Van
Henk van den Bosch
Datum
14 augustus 2000
Kenmerk
PZDT-X-00204 ontw
Onderwerp
Overlaging Kruispolder

004885 2000 PZDT-X-00204 ontw
Overlaging Kruispolder

ALT. 1

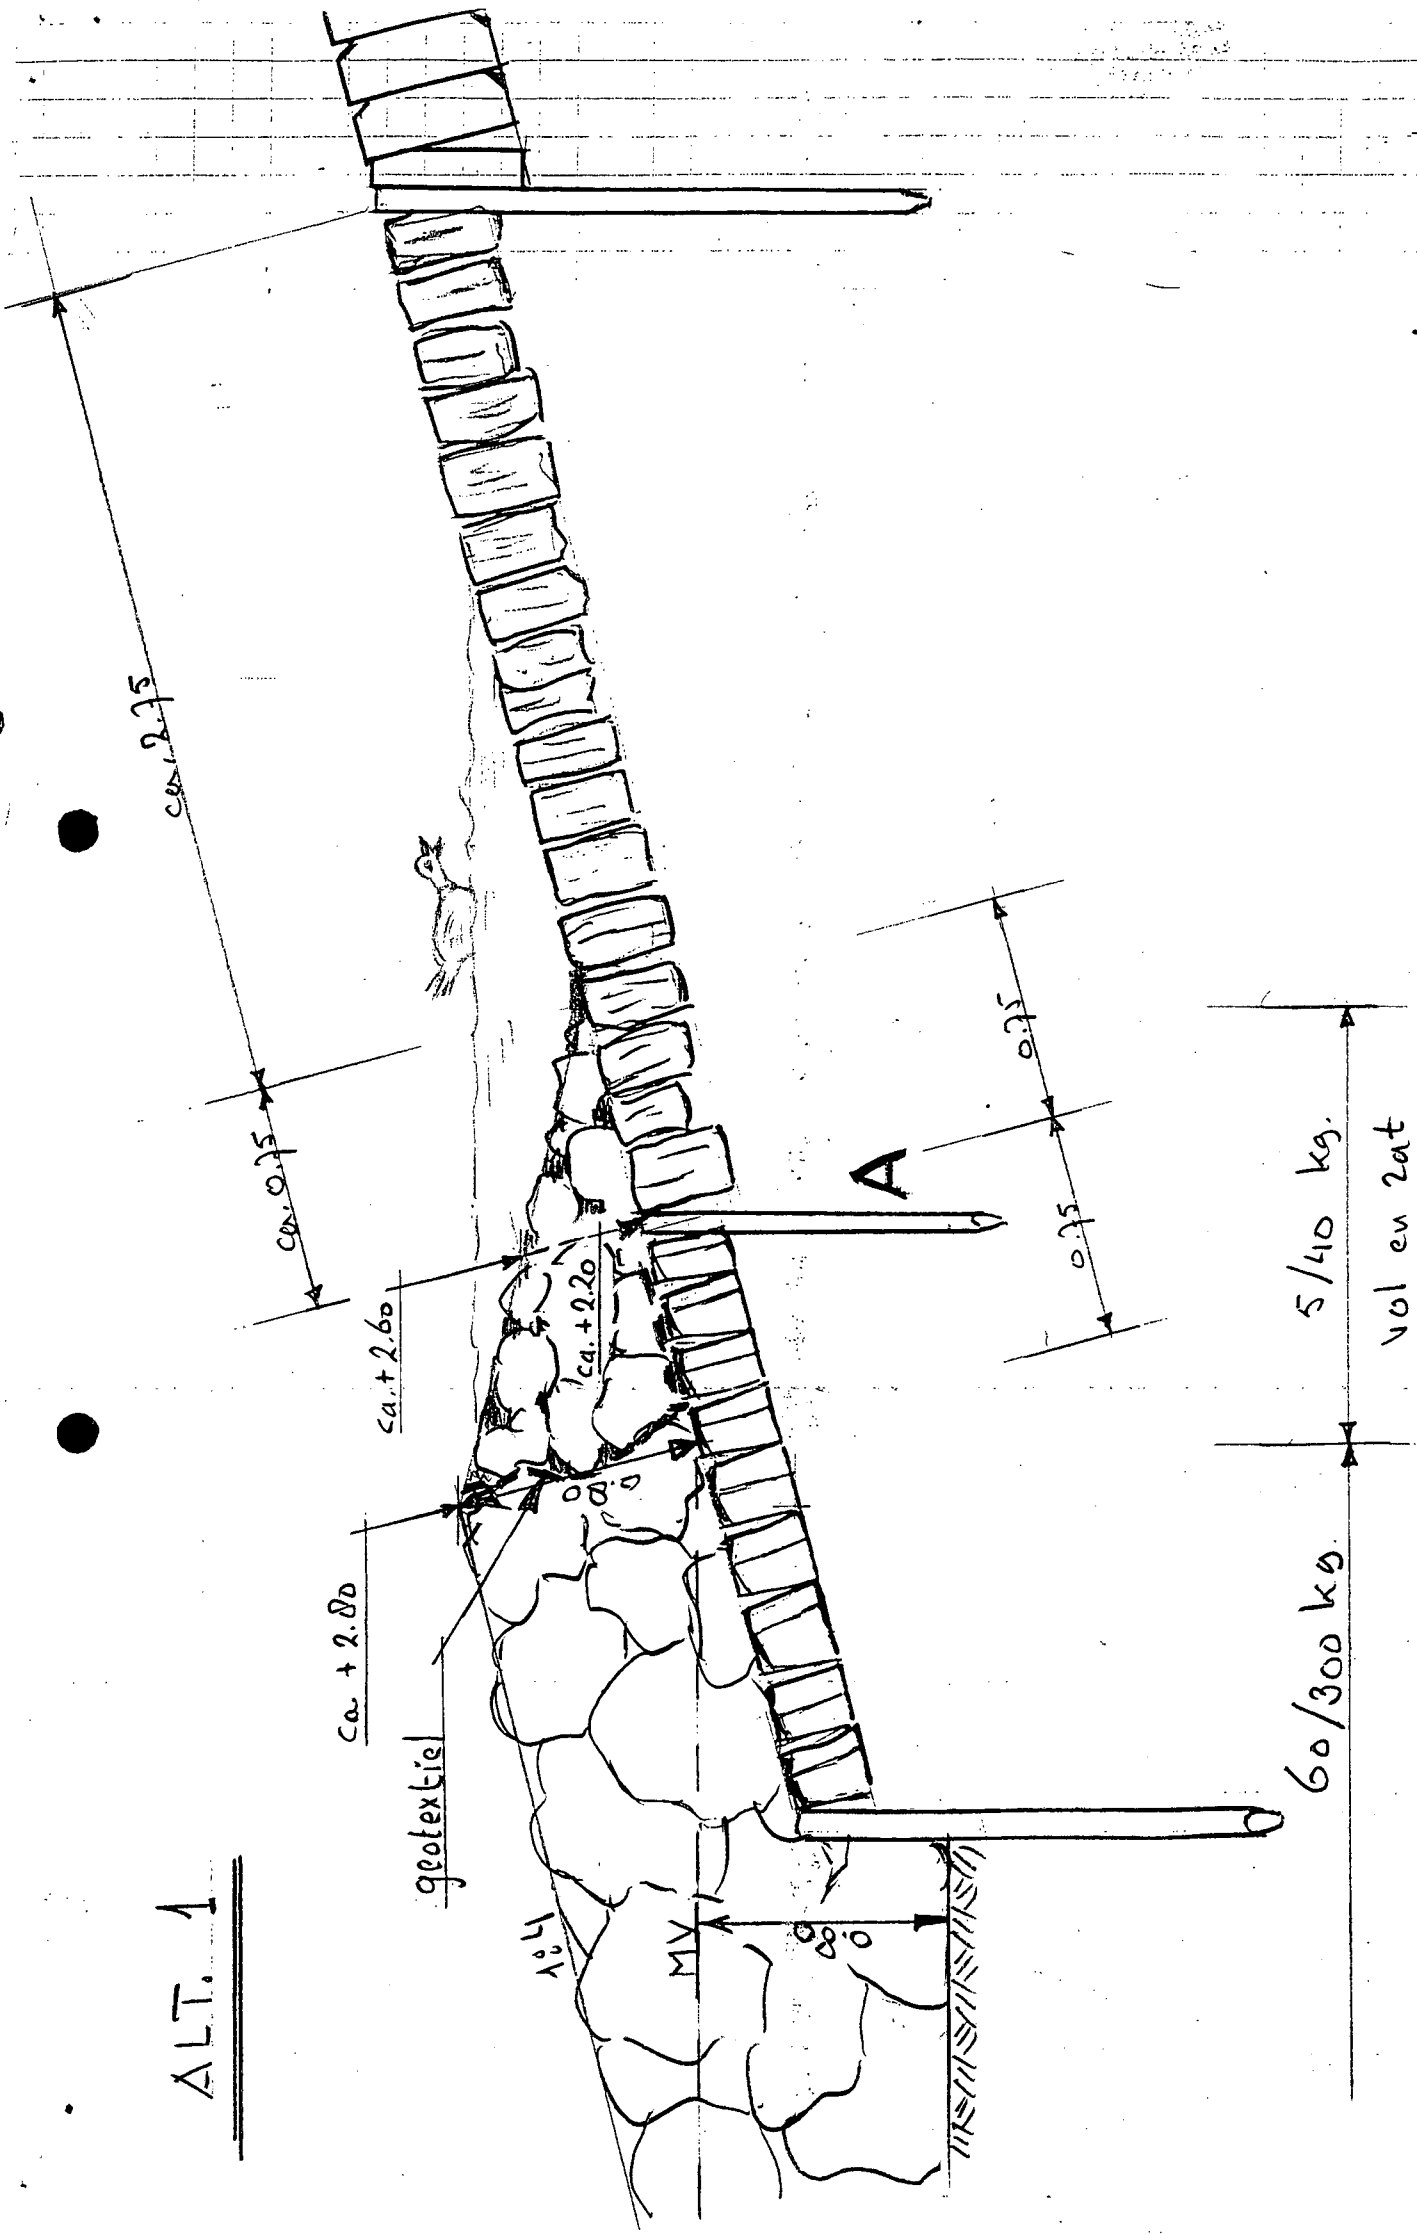
In tegenstelling tot de schets bij het verslag van de bespreking op 25 juli 1999 (kenmerk PZDT-V-00196 ontw) dient de dikte van de overlaging ter plaatse van de overgang basalt-basalt 0,4 m te zijn in plaats van 0,2 m (loodrecht op het talud gemeten). Dit is door de werkgroep Kennis definitief bevestigd, en reeds telefonisch aan jullie doorgegeven. Hierdoor wijzigt de geometrie van de constructie; zie bijgevoegde schetsen bij deze fax. Getekend zijn de besteksoplossing en een tweetal alternatieven. Hieronder volgt een kwalitatieve vergelijking op een aantal criteria:

besteksoplossing	alternatief 1	alternatief 2
technisch	ok	minder aantrekkelijk (water- en veekvang)	ok
meerkosten	-	marginaal	circa kfl 150 all-in
zicht op basaltglooiing	relatief weinig	relatief veel	er tussenin
hoogste punt overlaging	relatief hoog	er tussenin	relatief laag
"beloopbaarheid" tot kreukelberm (zonder voorzieningen)	niet gunstig	niet gunstig	gunstig
contractwijziging	-	ja	ja
